Umweltzentrum

Stellungnahme zu: Baumpflanzung Neckarstadt Ost

Abb: Geplante Baumpflanzung in der Oberen Klingnetstraße

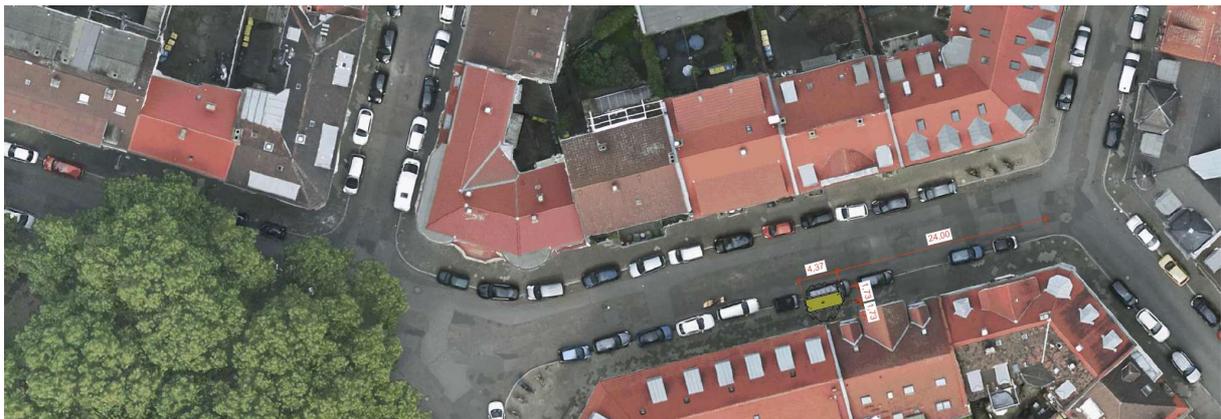
Wenn möglich sollten die Bäume bei Ost-West-Straßenverlauf und mehrgeschossiger Bebauung eher auf die Nordseiten der Straßen gepflanzt werden und nicht nur auf die südliche Straßenseite. Gerade im Bereich der Geschosswohnbebauung sind die südlichen Straßenseiten stark durch Gebäude verschattet. Gleichzeitig ist der sommerliche Bedarf an Schatten für Anwohnerinnen und Anwohner

auf der nördlichen Straßenseite deutlich größer. Dies betrifft z.B. die geplanten Baumstandorte in der Karl-Marthy-Straße und Obere Klingnetstraße.
